PRIMERGY RX300 S4 使用上の注意

また、本製品に添付されておりますマニュアル類の内容に訂正事項がございましたので、ここに謹んでお詫び申し上げますとともに、マニュアルをご覧になる場合に下記に示します内容を合わせてお読みくださいますようお願いいたします。

3. 「PRIMERGY RX300 S4 ユーザーズガイド:B7FH-5171-01」への訂正事項

6章 「6.4.2 取り付け可能なメモリとメモリボード、および搭載時の留意事項」(関連ページ 210) メモリの識別方法について

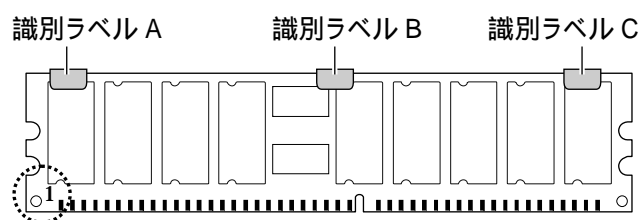
「識別ラベルの貼り付け位置」について以下の誤りがありました。

誤)

正)
